No. EXPEDIENTE
MOPC-CCC-LPN-2019-0010
No. DOCUMENTO
01

REPÚBLICA DOMINICANA
MINISTERIO DE OBRAS PÚBLICAS Y COMUNICACIONES
“Año de la Innovación y la Competitividad”

RESPUESTA A CONSULTAS AL PLIEGO DE CONDICIONES

Con relación al procedimiento de Comparación de precios No. MOPC-CCC-LPN-2019-0010 para la “CONSTRUCCION DEL TRIBUNAL CONSTITUCIONAL DE SANTO DOMINGO OESTE”, tenemos a bien dar respuesta a las preguntas realizadas por los oferentes en tiempo hábil, de acuerdo al cronograma de actividades.

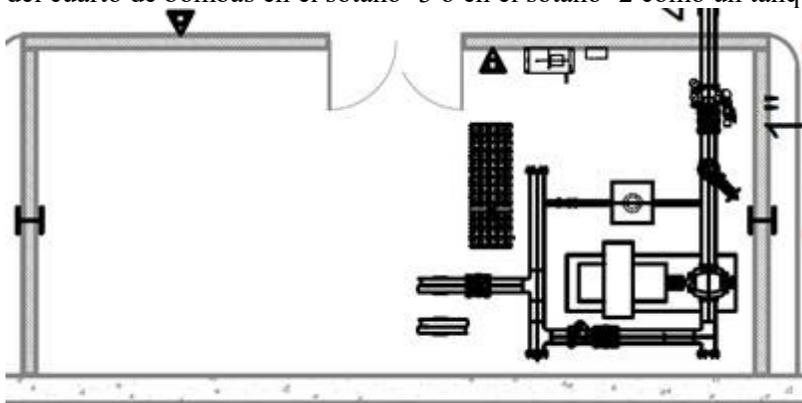
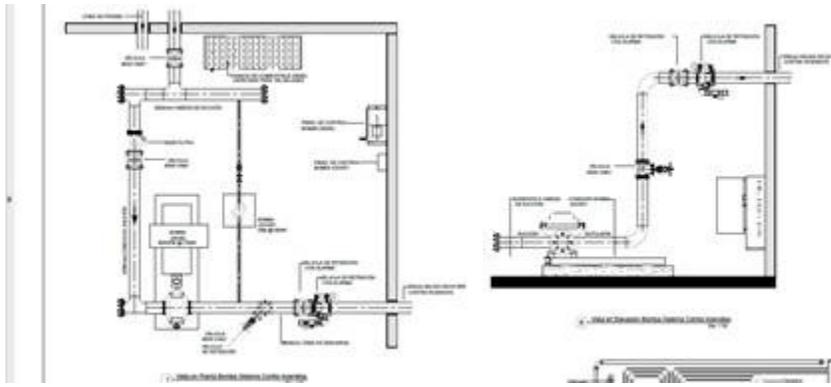
- a. Pintura a elementos metálicos; ¿mantenimiento y antióxido como se indica en página 56 (especificaciones técnicas) o pintura epóxica como se indica en página 63 (especificaciones técnicas)?
- b. ¿Se pueden usar barras A36 para los pernos de anclaje?
- c. Espesor de película seca de pintura en elementos metálicos
- d. Especificar en planos ubicaciones de conexiones vigas-columnas a momento y cortante en eje fuerte y débil
- e. Especificar placas rigidizadores en conexiones vigas-columnas
- f. Especificar color planchas multitecho 4"
- g. Especificar componentes barandas; en listado aparece tubos Ø 3" con parales Ø 1" y en planos se aprecian compuestas por planchuelas 1/8" x 2"
- h. Especificar material de barandas; ¿hierro negro o acero inoxidable?
- i. Material pasamanos barandas; ¿hierro o madera?
- j. Enviar detalles estructurales de escalera espiral y escalera emergencia

- a. Para la Estructura metálica se aplicará una pintura epóxica intermedia de un espesor de 150 micrones y una pintura final epóxica de unos 150 micrones. Color negro satinado**

- b. PERNOS A36, TORNILLOS A325
- c. Para la Estructura metálica se aplicará una pintura epóxica intermedia de un espesor de 150 micrones y una pintura final epóxica de unos 150 micrones. Color negro satinado

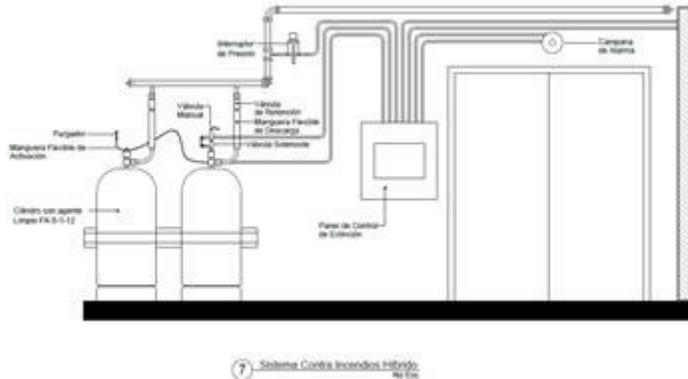
- a. Confirmar si la bomba contra incendios es vertical u horizontal. ¿La cisterna estará debajo del cuarto de bombas en el sótano -3 o en el sótano -2 como un tanque elevado?

- a- Vertical
- b- Ver enmienda Listado de partidas
- c- No se puede agregar nada. Limitarse al listado de partidas
- d- Ver enmienda listado de partidas y planos

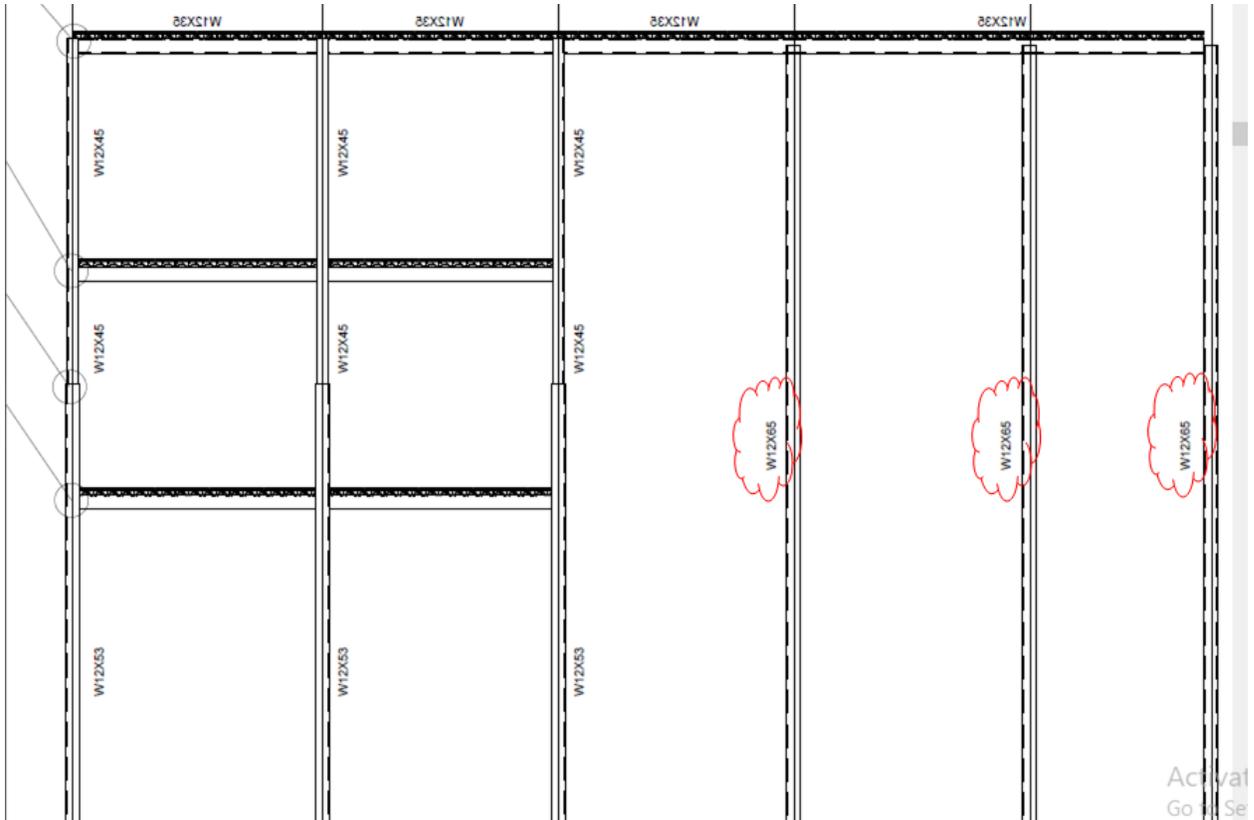
- d. En el listado de partidas está la: “Rampa 01 de acceso vehicular a sótano 3 con malla electrosoldada (e= 0.15 mts), f’c 210 kg/cm²”, pero no aparecen los detalles en los planos. Favor revisar.

- e. En el listado de partidas está el: “Suministro y colocación de torta de piso con malla electrosoldada en núcleos de ascensores (e= 0.08)”, pero no aparecen los detalles en los planos. Favor revisar.

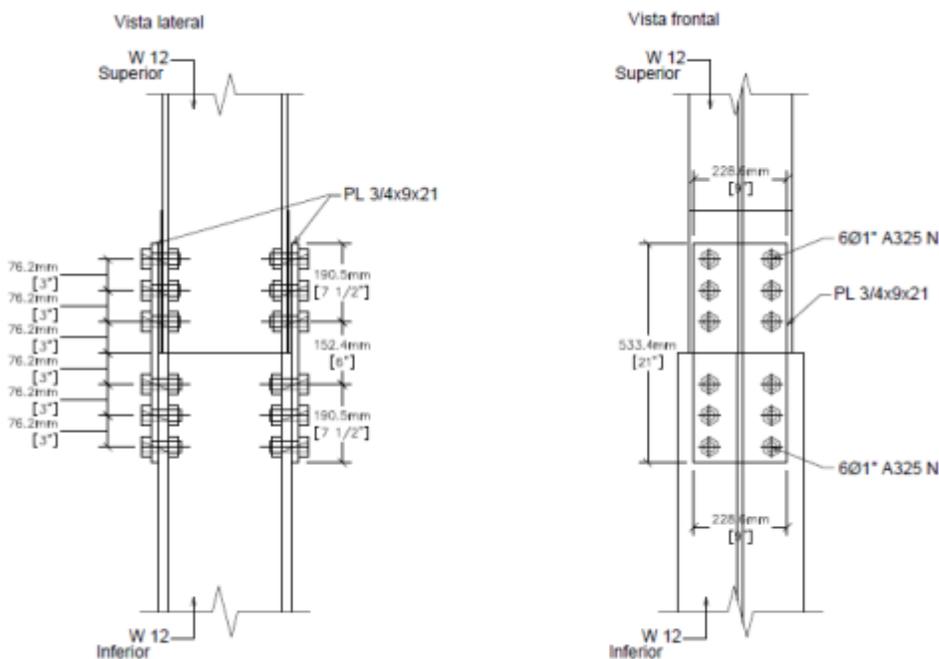
- n. Los ejes del A al F de la planta de cimientos plano 05 estructural, no coincide con los ejes de las plantas estructurales. ¿Cuál predomina?
- o. En las placas base de anclaje: planos indica PL 16”x 20”x 1”. En machote PL 16”x 20”x ¾”. ¿consideramos ¾”o 1”de espesor?
- p. EL detalle de conexión de empalme de columnas mostrado en el plano 14/53 no se indica en el listado de partidas. ¿se introduciría en el machote dichas placas y tornillos de unión para empalme?

- k- 16 mm
- l- Ver enmienda planos
- m- Ver enmienda planos estructurales y listado de partidas
- n- Ver enmienda planos
- o- Ver enmienda listado de partidas
